Mission régionale d'autorité environnementale
OCCITANIE

Avis sur la création d'un parc photovoltaïque au lieu dit « *Loup Pendut* » sur la commune de Frassie-Carbadès (Aude)

Avis émis le 18 mars 2026

Figure 3 : carte présentant les enjeux pour les habitats naturels - extrait de l'étude d'impact p 57

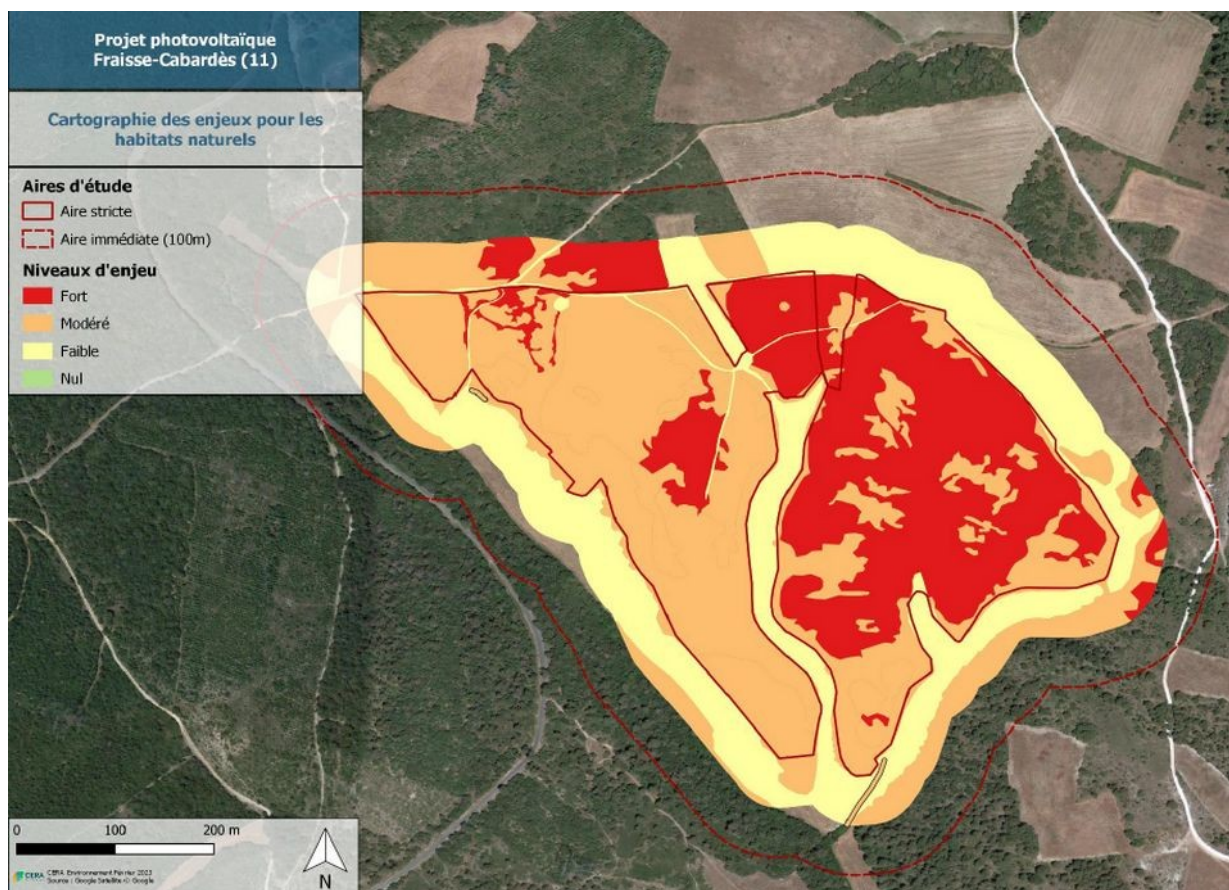
La Garrigue à Chênes kermès possède elle aussi un fort enjeu de conservation. La totalité des habitats ci-dessus possède un bon état sanitaire de conservation. La carte ci-dessous (figure 3) permet de constater que la totalité de la ZIP possède pour ses habitats des enjeux de conservation « forts » et « modérés ».

La réalisation du parc entraînera la destruction et l'altération d'habitats naturels communautaires et à forte valeur patrimoniale. En effet, le projet conduira au déboisement de 6,7 ha de Chênes verts et de Pins d'Alep ainsi que la destruction complète de 7,46 ha de Garrigues basses à Chêne kermès (y compris en mélange de pelouses semi-arides communautaires).

La MRAe considère que cet impact fort est durable dans le temps. Il convient en conséquence de revoir à la hausse le niveau des impacts résiduels (impacts forts selon la MRAe) pour les habitats naturels compte tenu de l'absence de mesures d'évitement et de réduction suffisantes. La destruction d'habitats communautaires doit conduire le porteur de projet à reprendre en profondeur l'évaluation des incidences Natura 2000 du projet compte-tenu :

La MRAe recommande de revoir à la hausse le niveau d'impact résiduel retenu pour les habitats naturels communautaires à fortes valeurs patrimoniales, du fait de leur destruction et altération. À ces impacts directs, s'ajoutent les impacts indirects durant la phase d'exploitation découlant des débroussaillages (2,63 ha de Chênes vert / Pins d'Alep et de 1,46 ha de Garrigues à Chênes kermès) qui ne sont pas pleinement pris en compte au moment du dimensionnement des mesures environnementales.
